軟體重要通知

WindEDIT Lite

圖 1 Bluetooth 連線

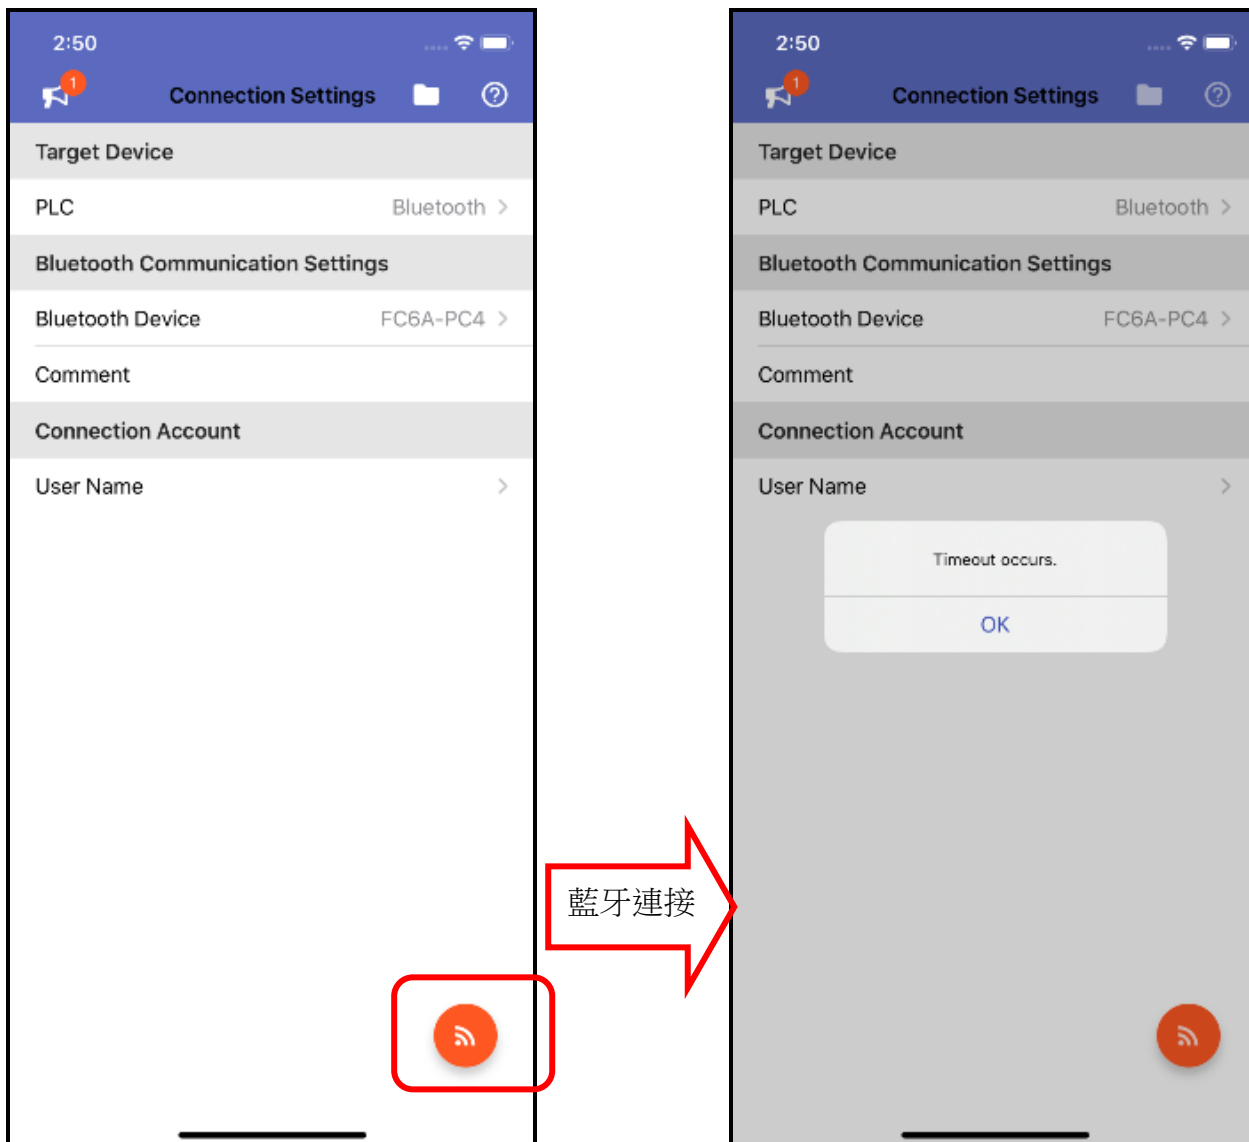
升級為版本 Version1.3.0 之後，就無法從 iPhone 上的 WindEDIT Lite 透過藍牙連接至 PLC。

無暫時的對策。請採用本通知函第一頁記載的對應方式作為永久對策。
